変更箇所及び理由

第3次緊急輸送道路の変更
(山田槌ヶ原線の追加)

岡山市南区浦安付近

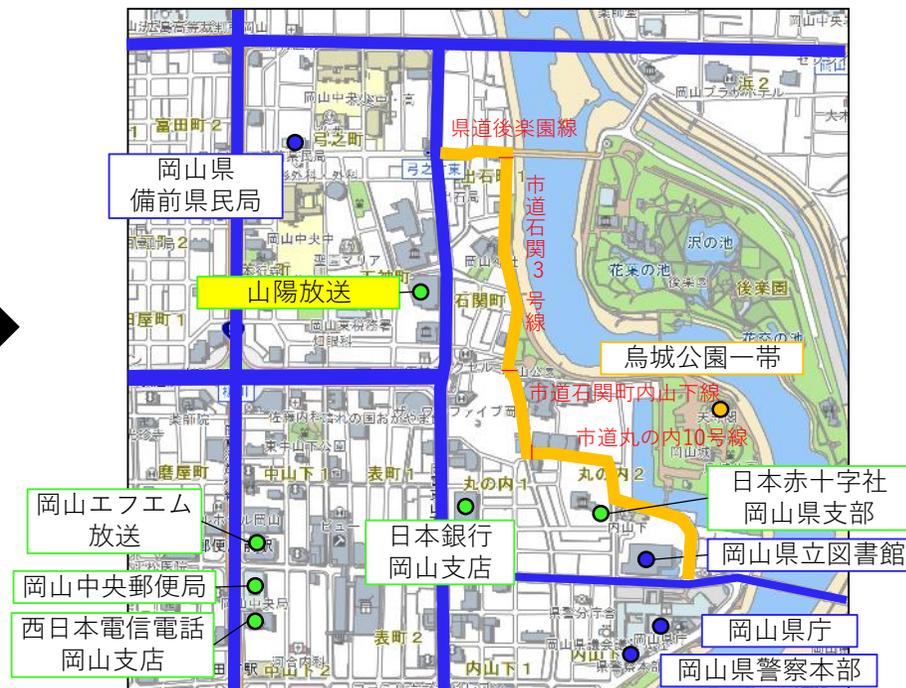
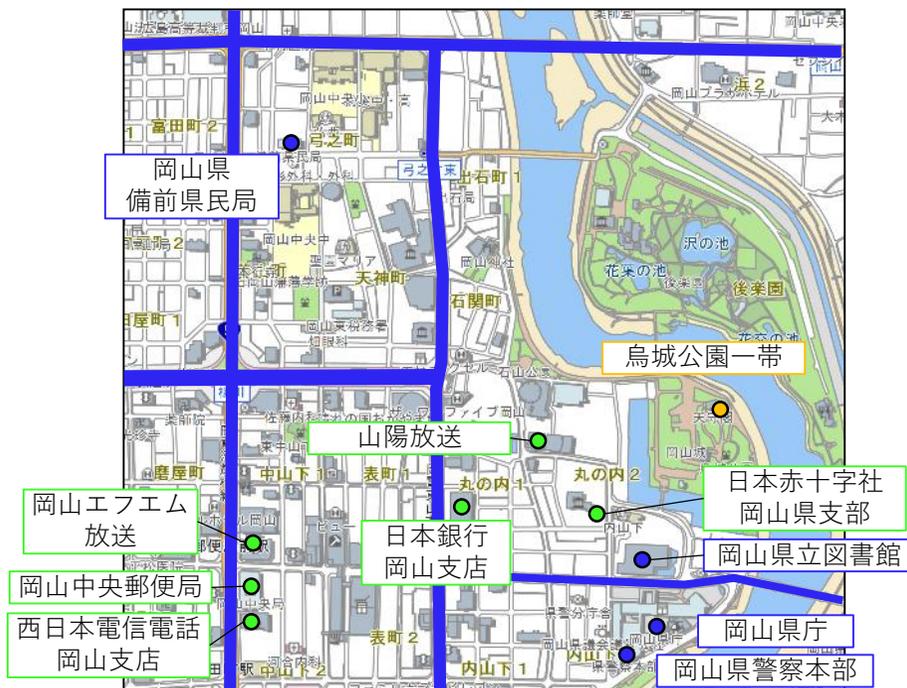
第2次緊急輸送道路の変更

(市道浦安西町築港元町線の削除、市道藤田浦安南町線の追加)

岡山市南消防署の移転

市道藤田浦安南町線の開通による路線の多重化による代替性の確保

岡山市東区西大寺付近

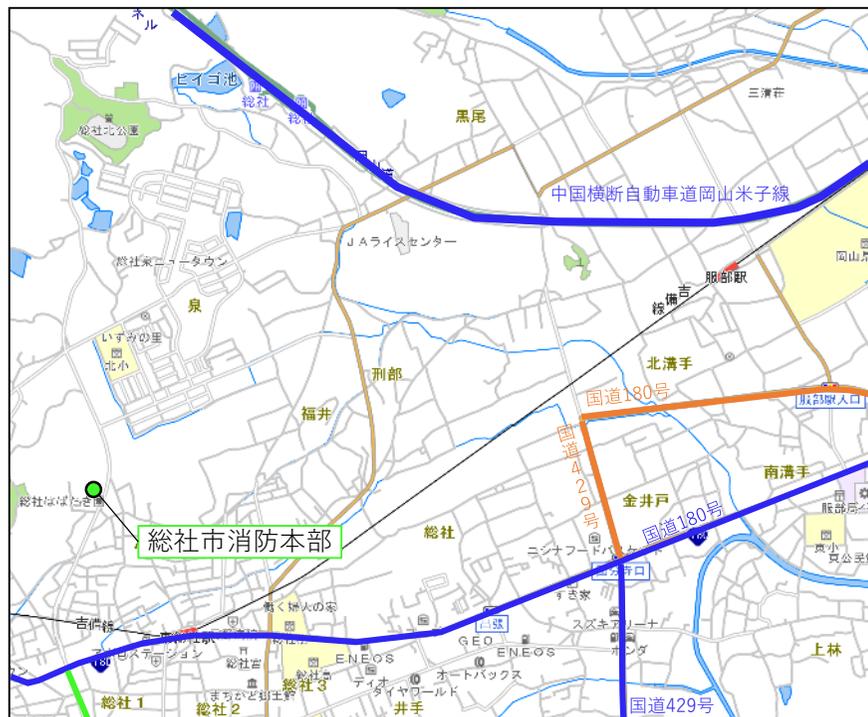
第1次緊急輸送道路の追加（国道2号から西大寺病院まで）

第2次緊急輸送道路の追加（県道岡山牛窓線、県道西大寺山陽線）

西大寺病院の災害拠点病院への変更（3次→1次）、移転によるもの
路線の多重化による代替性の確保

総社市総社付近

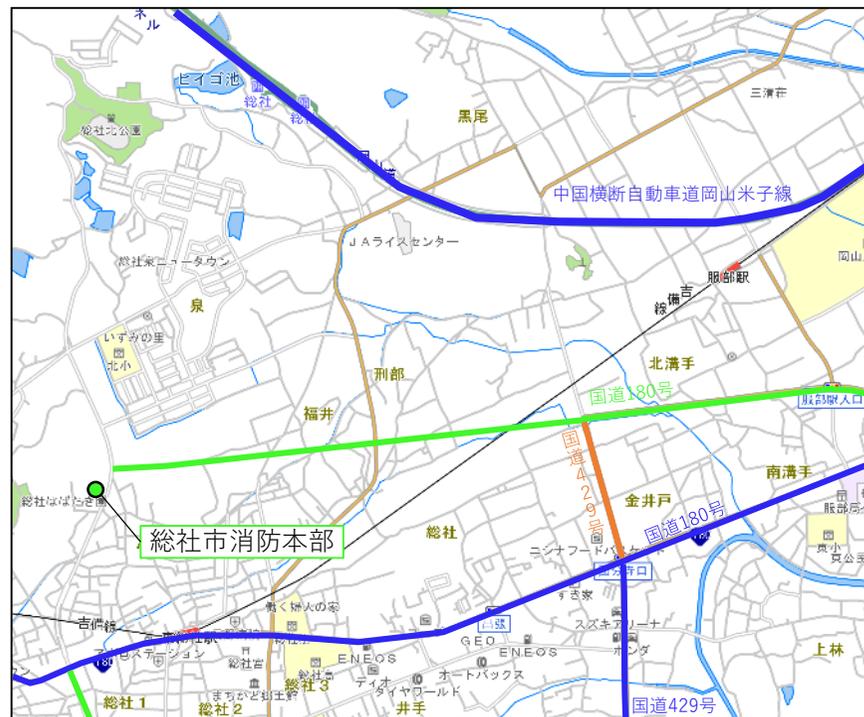
第2次緊急輸送道路の変更（国道180号（バイパス）の延伸）

バイパスの完成によるもの
